**ПЛИТЫ МОДЕЛЬНЫЕ СТАЛЬНЫЕ ДЛЯ ОПОК РАЗМЕРАМИ В СВЕТУ  
1600×1200 мм НА ФОРМОВОЧНЫЕ ЛИТЕЙНЫЕ МАШИНЫ  
С ПОВОРОТОМ ПОЛУФОРМЫ БЕЗ ДОПРЕССОВКИ**

**ГОСТ  
20118—74**

Изменение № 1 ГОСТ 20118—74 Плиты модельные стальные для опок размерами в свету 1600×1200 мм на формовочные литьевые машины с поворотом полупрограммы без допрессовки. Конструкция и размеры

Черт. 1

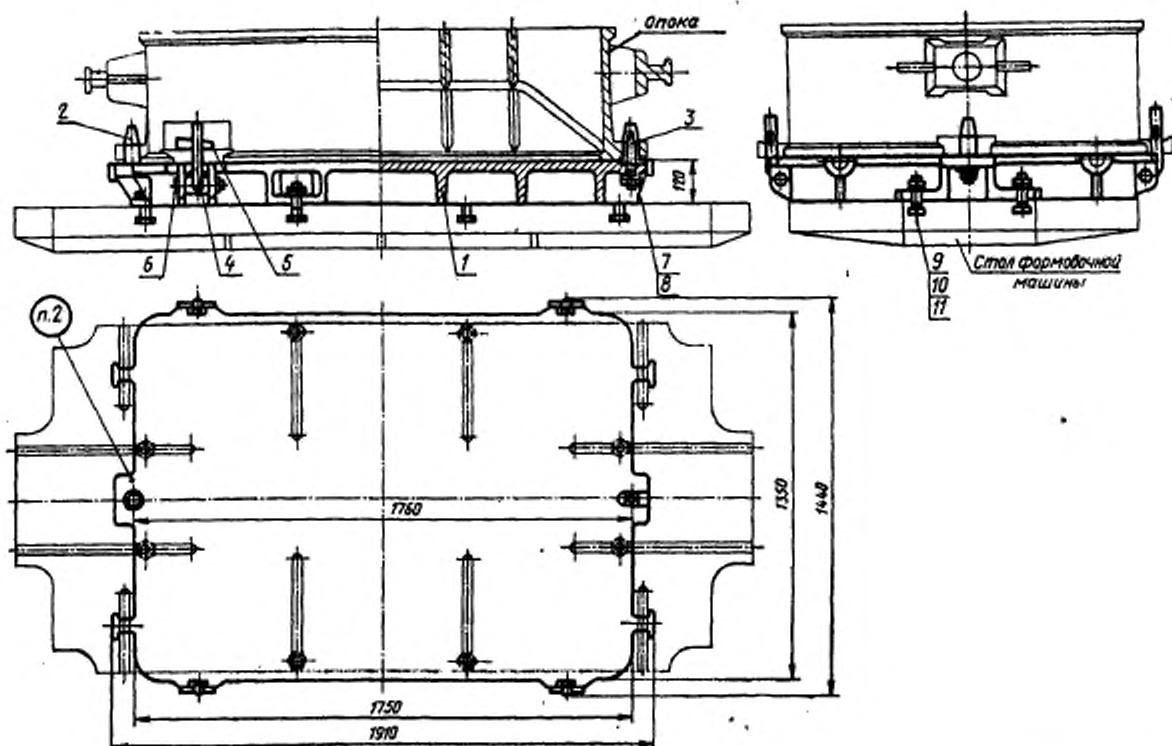
Пункт 1. Чертеж 1. Подрисуночная подпись. Заменить обозначение болта (поз. 9): M20×80.66.05 по ГОСТ 7808—70 на 7002—2589 по ГОСТ 13152—67.

Пункты 1, 3. Чертежи 1, 2. Заменить слова: «Теоретическая масса» на «Масса, не более».

Черт. 2

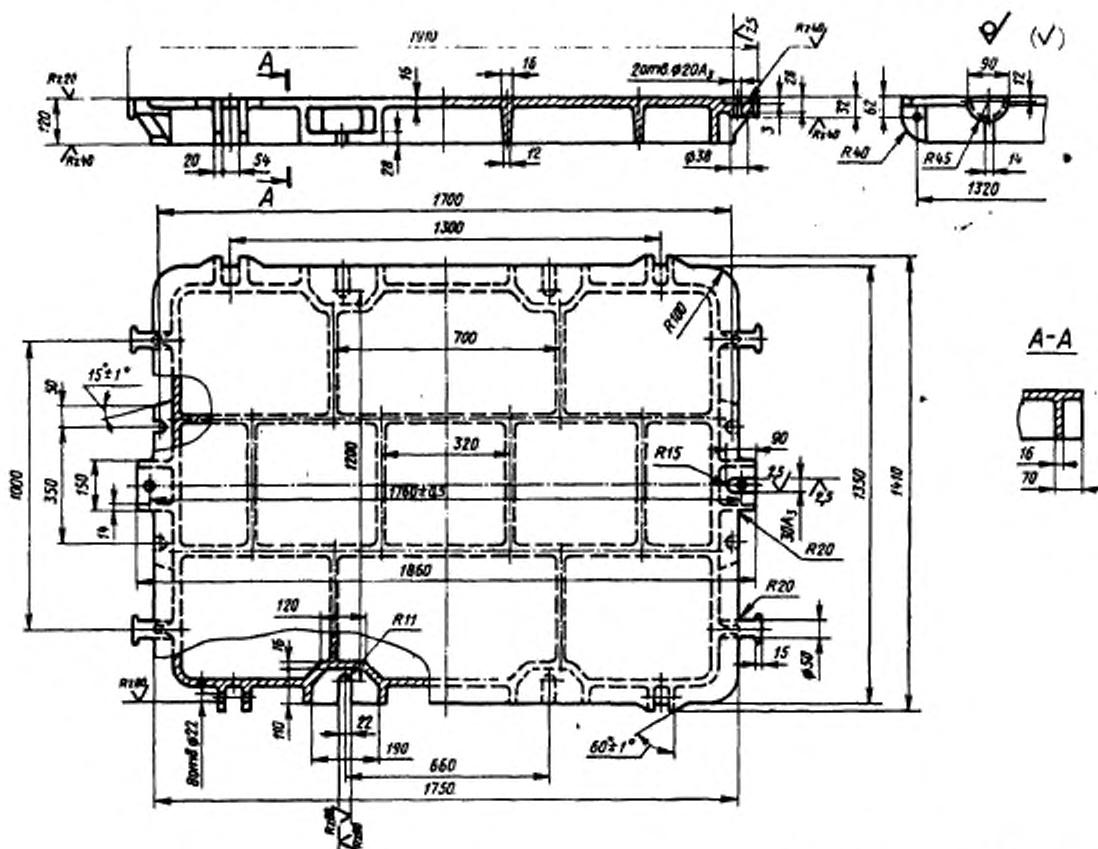
Пункт 3. Чертеж 2. Заменить обозначение: A<sub>3</sub> на H8;

вид сверху дополнить как указано на чертеже:
